ID: 8865 - PARCO EOLICO TORCELLO, Comuni di Bagnoregio, Lubriano Montefiascone e Viterbo

OGGETTO: atto di intervento con “osservazioni” nel procedimento di valutazione di impatto ambientale (V.I.A.) relativo al progetto di impianto eolico denominato “**IMPIANTO EOLICO TORCELLO PROVINCIA DI VITERBO COMUNE DI BAGNOREGIO E LUBRIANO**”, per la realizzazione di un impianto eolico, composto da N° 7 aerogeneratori della potenza nominale di 6.0 MW, per una potenza complessiva di 42 MW, da realizzarsi nei comuni di Bagnoregio, Lubriano, Montefiascone, Celleno e Viterbo (VT), proposto dalla Torcello wind S.r.l. (Codice procedura MiTE-2023-0039480 - **ID 8865**).

Intervisibilità alta: visibilità di tutti e 7 gli aerogeneratori.

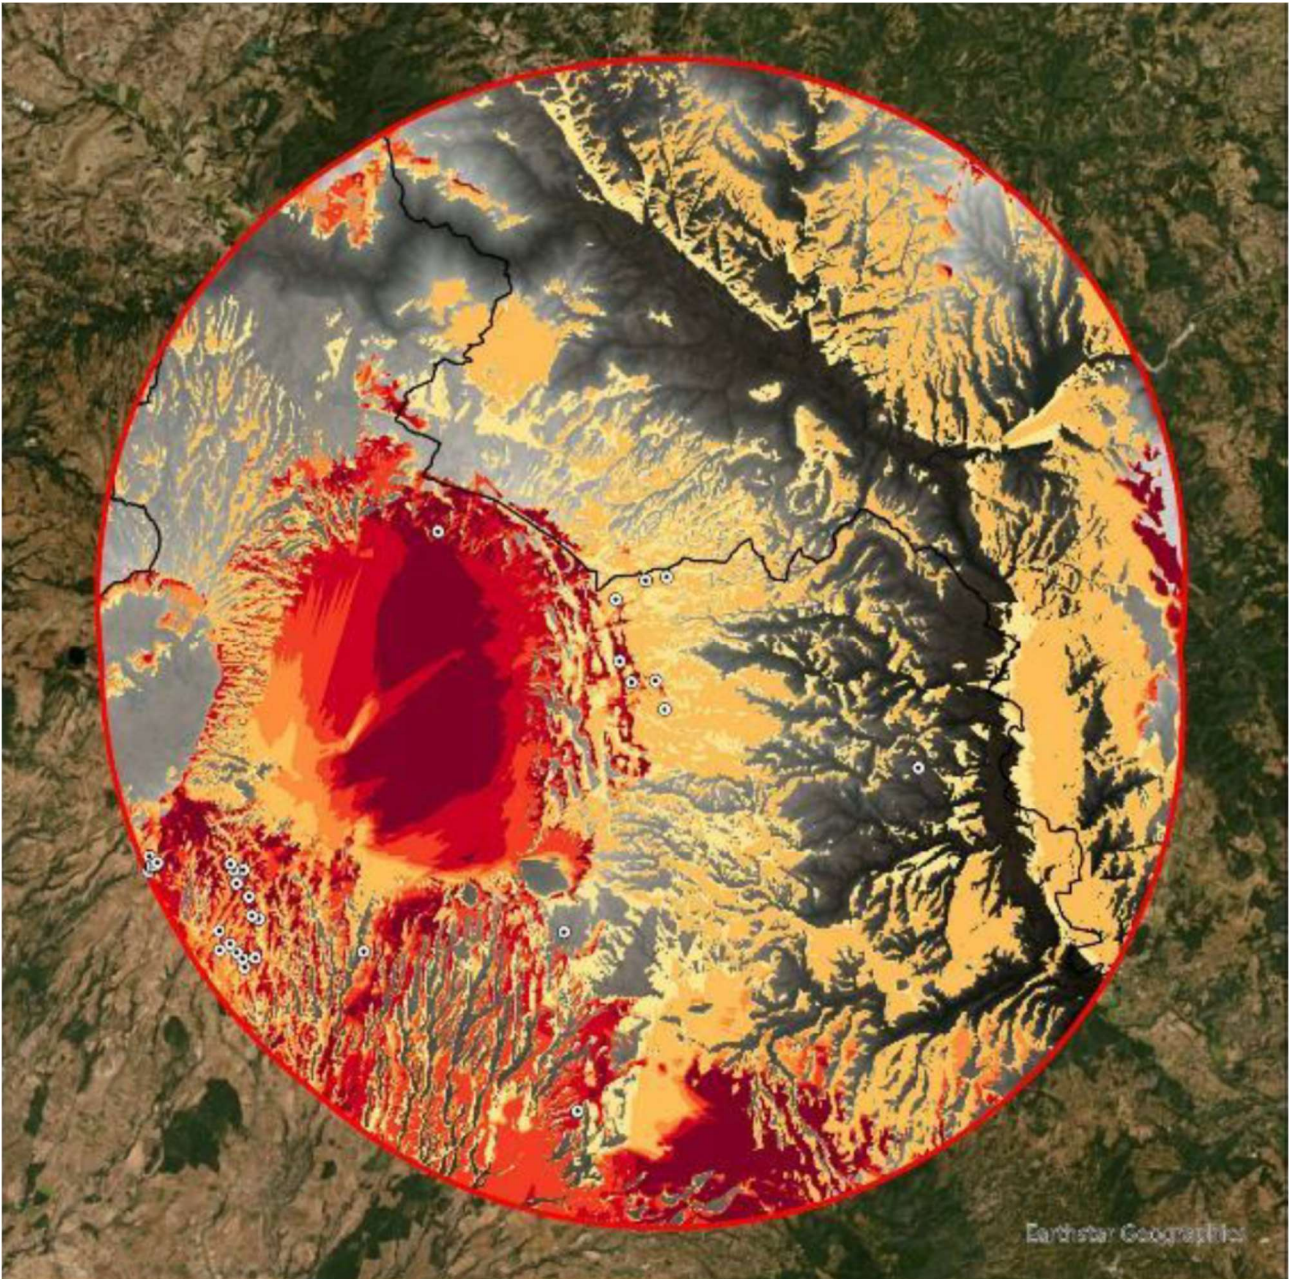
Dai fotoinserimenti proposti dalla Torcello invece risulta quasi impossibile distinguere le 7 pale eoliche che si vorrebbero installare a nord di Montefiascone. Questa è la prova già sufficiente per affermare, senza dubbio di smentita, che il progetto in questione non espone una rappresentazione veritiera della realtà e quindi falsa le valutazioni di impatto ambientale; dunque chi ha progettato ha commesso gravi errori di valutazione oppure è in malafede.

Vista la eccezionale altezza delle torri eoliche in questione (che **arriverebbero a toccare la quota di 800 m.s.l.m.**), tutte e 7 gli aerogeneratori saranno ben visibili in un'area molto estesa, che comprende ovviamente il cuore del borgo medievale di Montefiascone, il borgo di Capodimonte con la Rocca Farnese, le due isole protette del Lago di Bolsena (Isola Bisentina ed Isola Martana), il borgo di Bagnoregio e quello di Civita di Bagnoregio ed il borgo fantasma di Celleno. Il progettista si è dimenticato di evidenziare che l'intera area di impianto sarà completamente visibile dalla antica città dei papi di Viterbo, che si colloca ai piedi della collina sulla quale sorge il paese di Montefiascone.

La carta dell'intervisibilità teorica cumulata non tiene conto delle numerose pale eoliche in fase progettuale nelle immediate vicinanze dell'area di impianto, tra le quali emergono appunto il progetto di 13 pale eoliche alte 250 metri in loc. Montorsone, le 10 pale eoliche singole alte 100 metri ed il parco eolico in fase avanzata di approvazione nel Comune di Castelgiorgio che vedrà la costruzione di 7 pale eoliche alte 220 metri, tutte rientranti nell'area di impatto potenziale, AIP di 23.760 m.

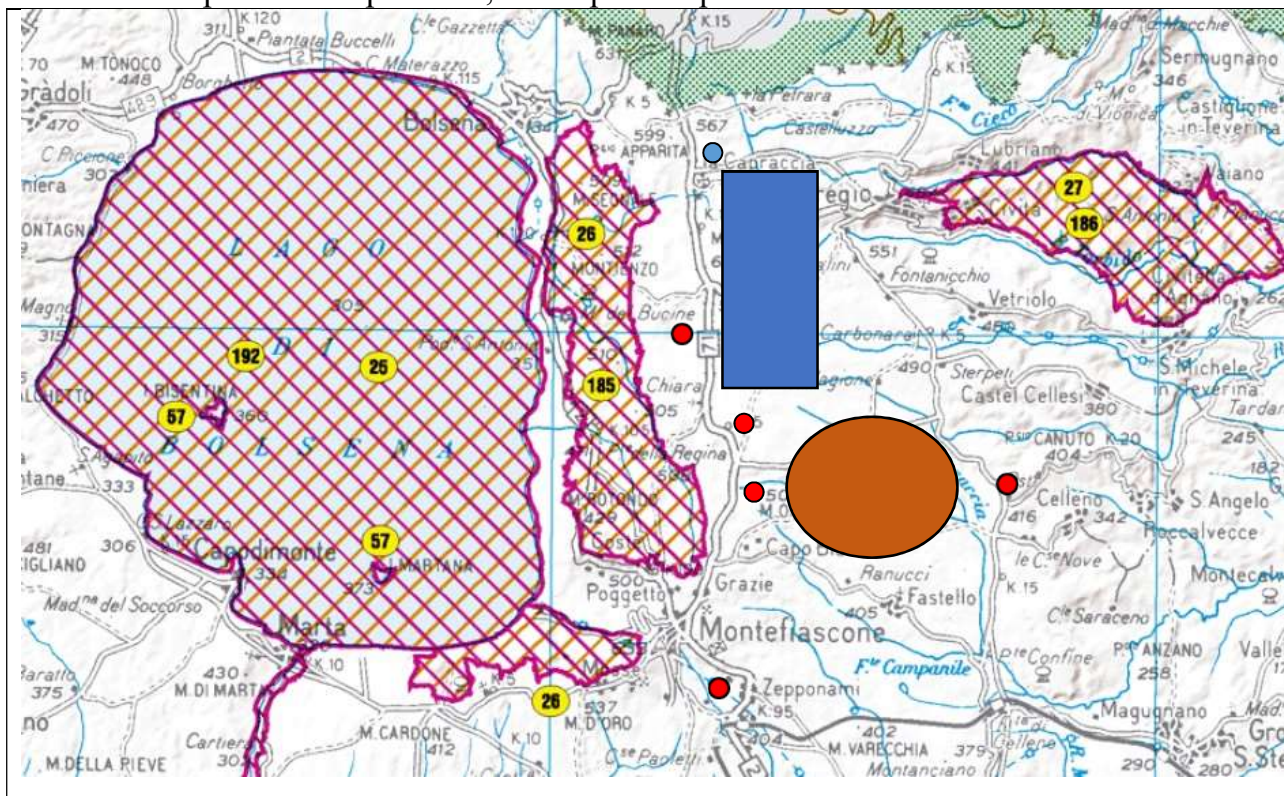
Si fa presente che non è stato prodotto uno studio faunistico serio sugli impatti potenziali del progetto negli ambiti della fauna selvatica ed in particolare all'interno delle aree protette di cui sopra.

Non è difficile comprendere che tale area sia particolarmente sensibile dal punto di vista ambientale, si tratta di un fulcro di passaggio e di collegamento tra diverse aree protette ed aree umide di primaria importanza, che ospitano specie in via di estinzione.

In particolare si evidenzia che le ZPS sono aree istituite per la conservazione degli Uccelli e nella fattispecie, sono presenti nei siti indicati specie ornitiche molto sensibili alla collisione con questa tipologia di opera (pale eoliche) quali ad esempio **Albanella minore *Circus pygargus***, **Nibbio bruno *Milvus migrans***, **Biancone *Circaetus gallicus***, **Falco pecchiaiolo**
